Dossier de réponse à la demande de pièces manquantes dans la demande de permis de construire

Projet de centrale photovoltaïque au sol de *Roézé-sur-Sarthe (72)*

Dossier N°PC 072 253 20 Z 0012 et N°PC 072 253 20 Z 0013

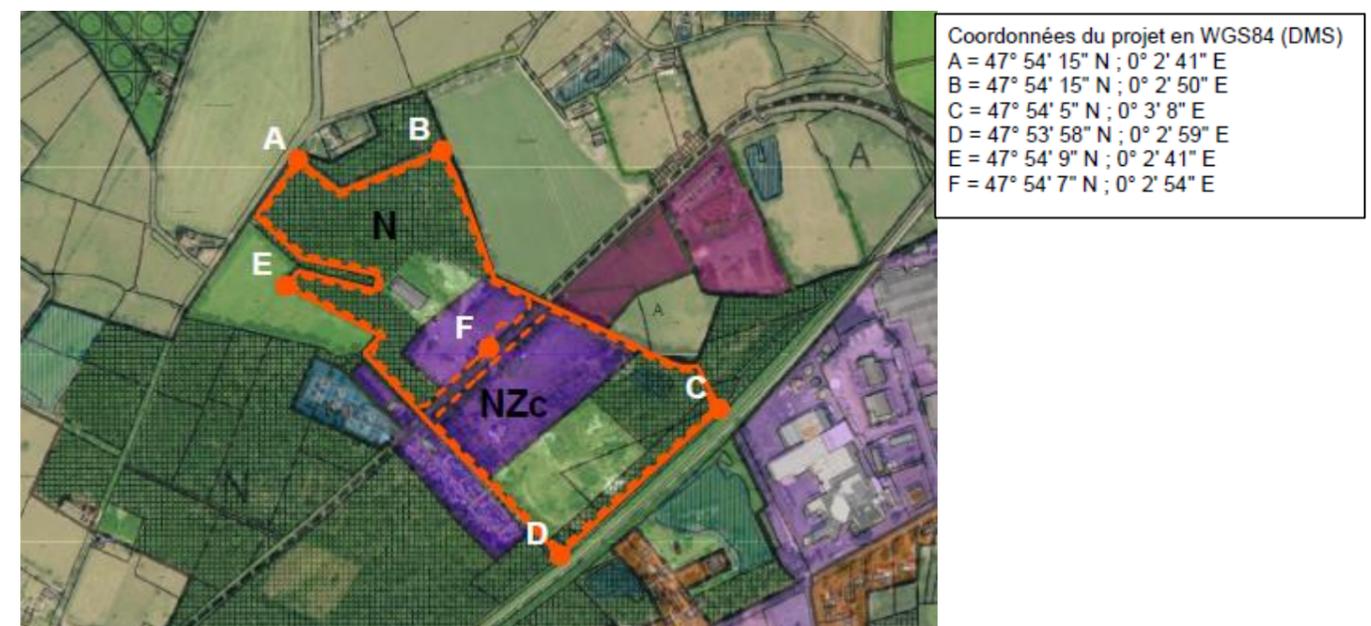
3. Page 54 du dossier de Permis de construire, il manque dans l'état initial du terrain « quelques habitations isolées à l'Ouest » en cohérence avec la page 3 du résumé non technique

Le paragraphe est repris ci-dessous avec, en gras, la correction souhaitée :

« Le site du projet est bordé :

- Au Sud-Ouest, par une aire d'accueil pour les gens du voyage et une casse automobile ;
- Au sud, par une voie ferrée qui relie Angers à Le Mans ;
- Au nord-ouest, par une espace boisé et une prairie, **et quelques habitations isolées**;
- Au nord-est, par une haie bocagère, une zone agricole **et quelques habitations isolées.** »
